Onderwerp: Reactie Plan De Nieuwe Eindhoven

reactie De Nieuwe Eindhoven

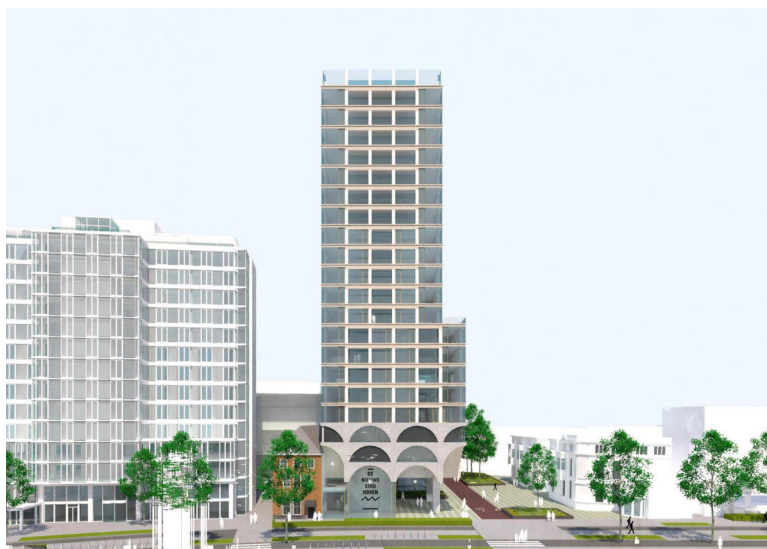
Wij vonden dat toen een gedurfd ontwerp dat een bijzondere betekenis geeft aan de bewuste plek. Het geeft vorm aan de schaa sprong die Eindhoven doormaakt, terwijl tegelijk respectvol wordt gereageerd op het naastgelegen erfgoed (in casu het genoemde hotel). Met name de onderkant van de toren met de “negatieve” puntaken vonden we erg sterk. Daarmee wordt het een typisch Eindhovense toren.

Op de site van Rehoma, dat tegenwoordig kennelijk Stein heet (www.stein.nl) is alleen nog maar het ontwerp voor toren 1 te zien, dat op het niveau van de “Eindhovenlaag”, zoals Winnie Maas dat noemt, veel minder kwaliteit laat zien.

Hoewel aan het ontwerp van toren 3 zelf best nog wat geschaafd zou mogen worden zijn wij van mening dat de kwaliteit van het onderste gedeelte van toren 3 met kop en schouders boven de andere modellen uitsteekt. De “Eindhovenlaag” is van wezenlijk belang voor de kwaliteit van de openbare ruimte en de beleving van de stad.

Wij dringen er dan ook bij Stein op aan om het ontwerp op basis van toren 3 verder te ontwikkelen. Tegen de andere ontwerpen zullen wij ons nadrukkelijk verzetten.
